SERVIÇO MUNICIPAL DE ÁGUA E ESGOTO COSTA RICA- MATO GROSSO DO SUL

LAUDO DE VERIFICAÇÃO DE CONFORMIDADE DE AMOSTRA

Pregão Eletrônico nº 09/2026

Empresa: VDA SANEAMENTO LTDA

REGISTRO FOTOGRÁFICO DA EMBALAGEM

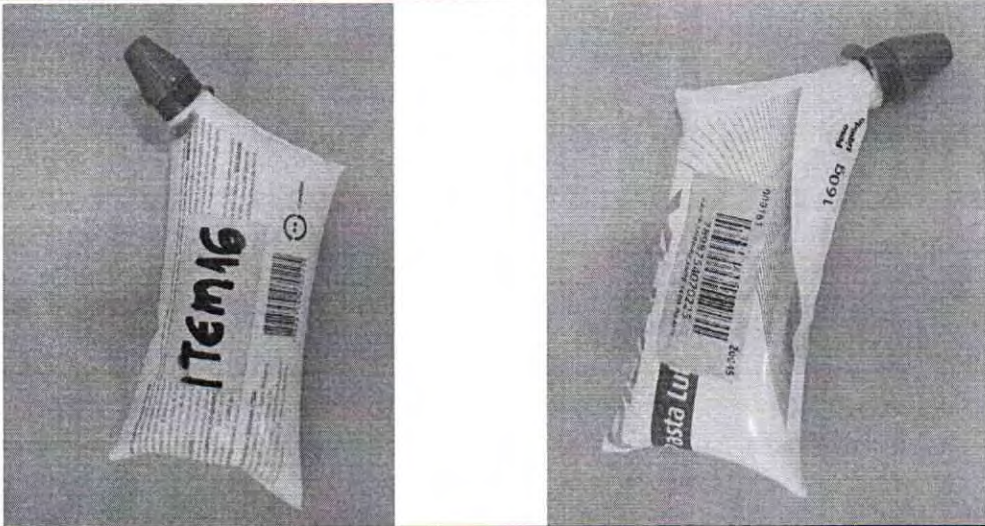
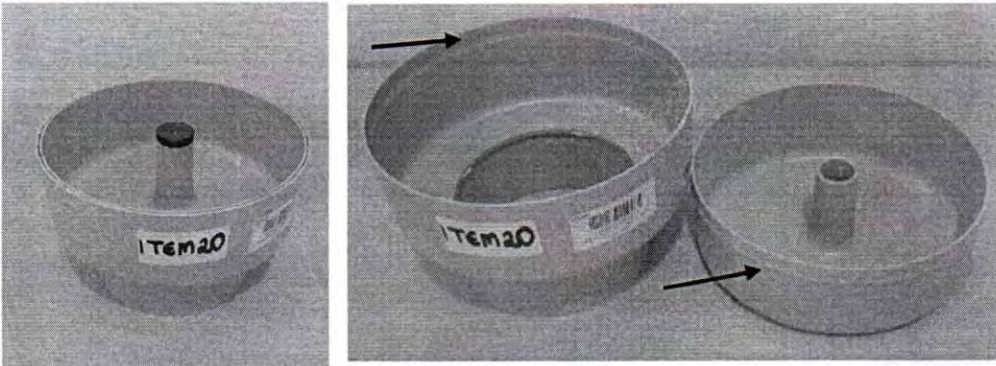
ITEM AVALIADO:	16 - Pasta Lubrificante Bisnaga Para Tubos E Conexões 160gr. Marca: PISAFIX
METODOLOGIA DE AVALIAÇÃO:	A amostra foi avaliada por meio de execução prática com aplicação em tubos e conexões, a fim de verificar a eficiência da lubrificação e a facilidade de montagem, será ainda verificado a gramatura do produto, bem como a conformidade da embalagem, tipo bisnaga, por se tratar da forma mais adequada de acondicionamento e manuseio para aplicação operacional, garante o controle do uso e praticidade sem desperdícios.
REGISTRO FOTOGRÁFICO DA AMOSTRA	
AVALIAÇÃO:	APROVADA JUSTIFICATIVA: Após a análise da amostra apresentada, verificou-se que a amostra apresentada atende às especificações e aos requisitos técnicos estabelecidos no Edital e no Termo de Referência, mostrando-se compatível com o objeto licitado.
